D.A. n. 195 /GAB del 17 LUG. 2025

OGGETTO: Procedura di Valutazione Ambientale Strategica (ex artt. 13- 18 del D.Lgs. 152/2006 e ss.mm.ii.) della proposta di Variante Urbanistica e reiterazione dei vincoli di PRG preordinati all'espropriazione, finalizzata alla realizzazione del nuovo cimitero in località Napolà – Specchia del Comune di Erice.

PARERE CTS N.384/2025 del 27/06/2025

Fig. 4 – Stralcio della Tav. (sd) n°61 del P.R.G. del Comune di Erice vigente riguardante l’area di intervento

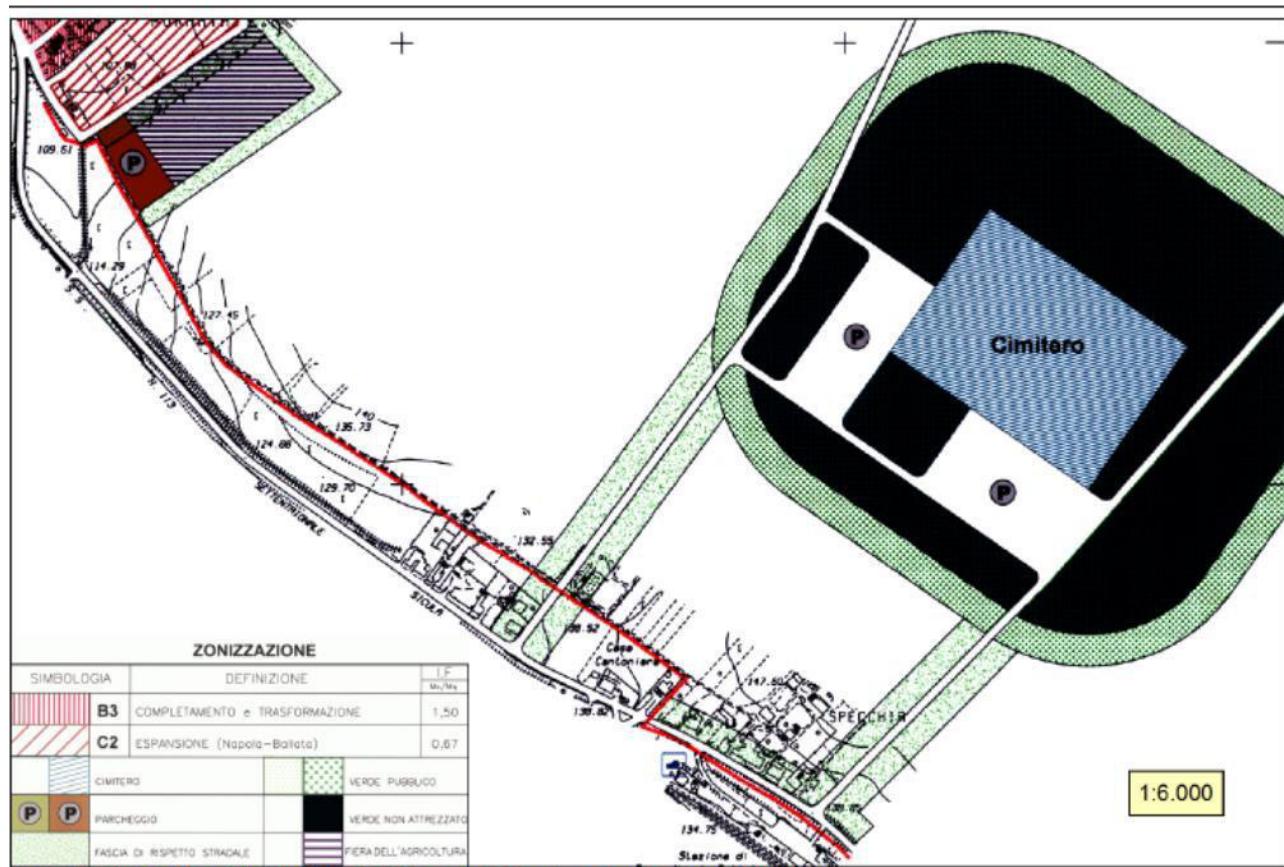
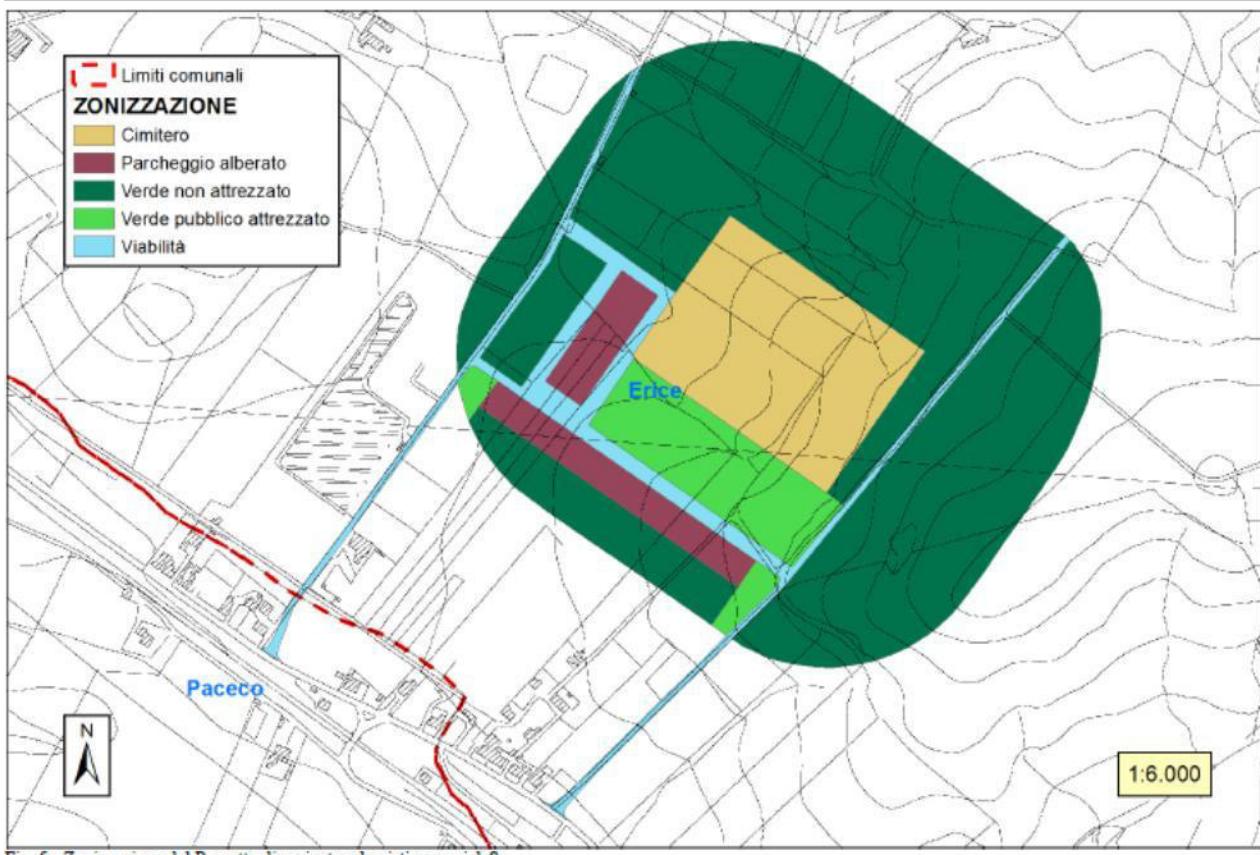
Le modifiche introdotte alla Tavola 61 Napola/Specchia riguardano, come riferito dal RA:

b) La viabilità di progetto per le due strade di servizio e accesso al cimitero dalla strada SS 113 rimane confermata nello schema e impianto del PRG. Le modifiche riguardano esclusivamente il tracciato che è stato dimensionato ed esattamente posizionato dopo aver eseguito un rilievo dello stato di fatto e un confronto con il Catasto. Dal rilievo si sono considerati i centri geometrici delle strade esistenti quali mediane per gli allargamenti di progetto (anch'essi usati per i tracciati di PRG) ed eventuali impedimenti per la realizzazione (Giardini privati, attrezzature, impianti aerei e sottoservizi...). Rispetto al tracciato di PRG le modifiche riguardano gli innesti con la SS 113, che evitano case e giardini privati esistenti e definiscono anche gli ambiti degli incroci.

CONSIDERATO che la Variante proposta prevede la modifica degli innesti con la SS 113 al fine di evitare interferenze con l'edilizia esistente e le relative pertinenze, nonché la modifica dell'allocazione delle aree da destinare a parcheggio a raso con una riduzione significativa della superficie impegnata, e la conseguente riduzione del numero degli stalli per la sosta, dai circa 1000 delle previsioni del P.R.G. ai 426 della proposta di Variante;
